**ZADEVA: PREDLOG ZA OBRAVNAVO NA 28. REDNI SEJI MESTNEGA SVETA
MESTNE OBČINE MARIBOR**

NASLOV GRADIVA: Odlok o občinskem podrobnem prostorskem načrtu za del območja ob Lavričevi ulici v Mariboru - druga obravnava

Odlok o občinskem podrobnem prostorskem načrtu za del območja ob Lavričevi ulici v Mariboru

Slika 1, 2 3: Analize osončenja (Strokovne podlage MF arhitektura s.p., september 2021)

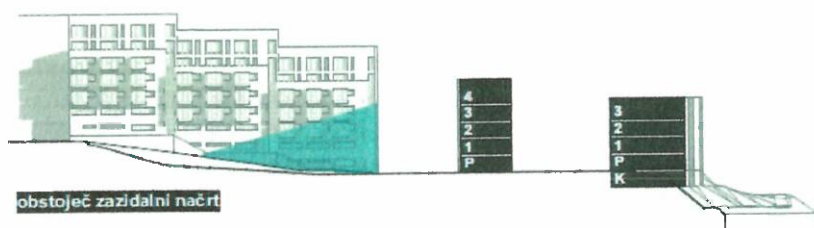
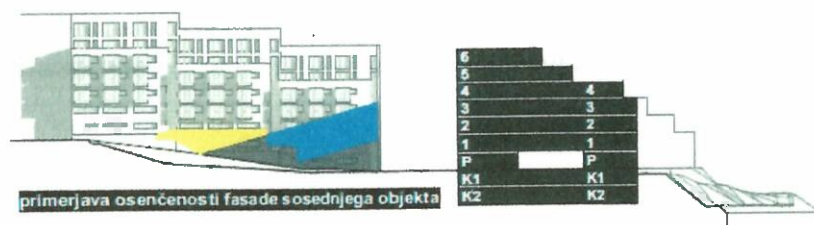
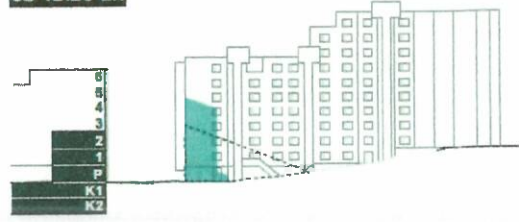
V analizi osončenja so podpisani Miha Fujs in Lea Korošec kot arhitekta.

Sicer pa sama vem od kdaj do kdaj ne bom imela tega osončenja, če se bo uresničilo to, kar si najmanj želim.

Pripomba je upoštevana, objekt se je preoblikoval tako, da se višji del objekta, ki je etažnosti P+6 na vzhodnem delu skrajša in umika koridorju, ki ga ustvarjata objekta Koroška 57 ter Lavričeva 14. Na ta način se zagotovi osončenje vseh stanovanj okoliških objektov tudi v zimskem solsticiju.

Umestitev objekta po obstoječem zazidalnem načrtu bi v obdobju zimskega solsticija zasenčila večino stanovanj v nižjih nadstropij objekta Koroške 57 in Lavričeve 14. Narejene so študije osončenja za obe varianti, izvlečki analiz in primerjava senc so prikazani na shemah spodaj.

osonen delež fasade s predvidenim objektom = 12,82%

osonen delež fasade z objektom obstoječega zazidalnega načrta = 17,95%

Δosonenja = -5,13%

Slika 4: Morfološka analiza (Strokovne podlage MF arhitektura s.p., september 2021)

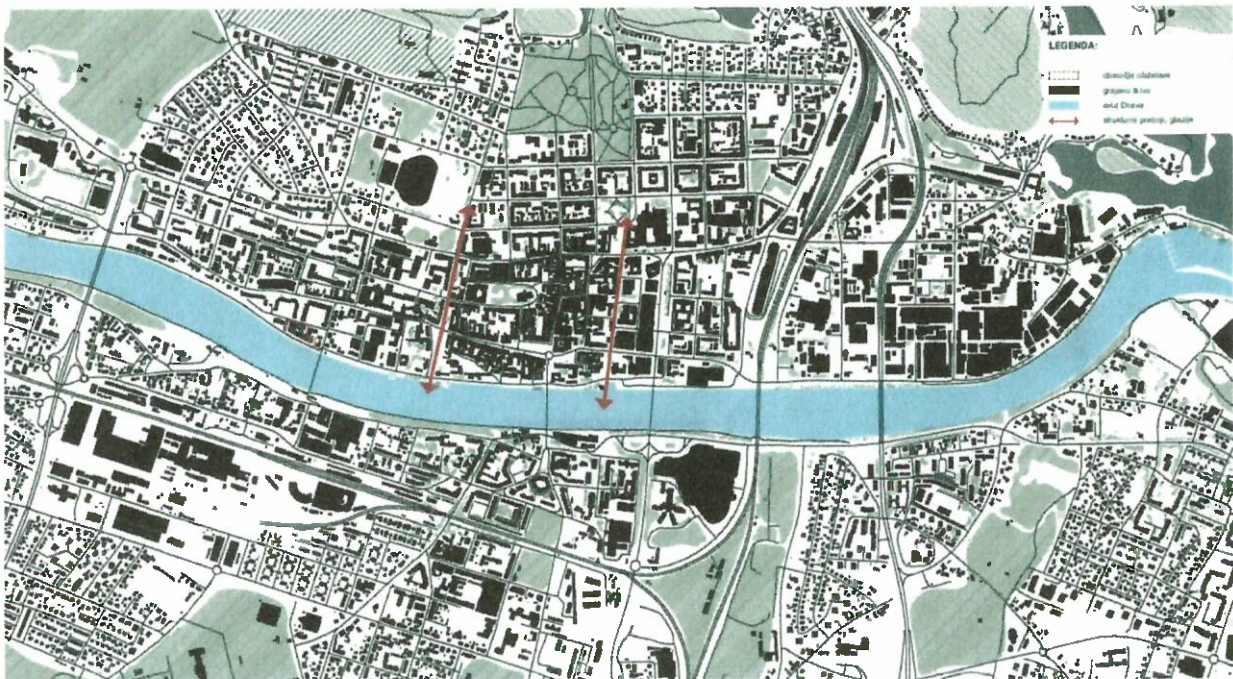
IO DAM je razgrnjeni OPPN pregledal in ugotavlja, da študije usklajenosti z urbano strukturo niso priložene k aktu in da predstavljeni razgrnjeni dopolnjeni osnutek OPPN transparentni zaslon ob reki ukinja, nadomešča ga zaprta struktura "obzidja". Ker takšna odločitev ni primerno predstavljena s sledljivimi študijami, pozivamo pripravljavca, da jih predstavi javnosti.

Nova pozidava reagira na ritmiko okoliške terasaste gradnje, sledi obstoječi pozidavi, tvori obulično pozidavo, izpostavlja vertikalno členitev prospekta levega brega... predvsem pa izpostavlja reko Dravo kot dinamičen element (so)oblikovanja.
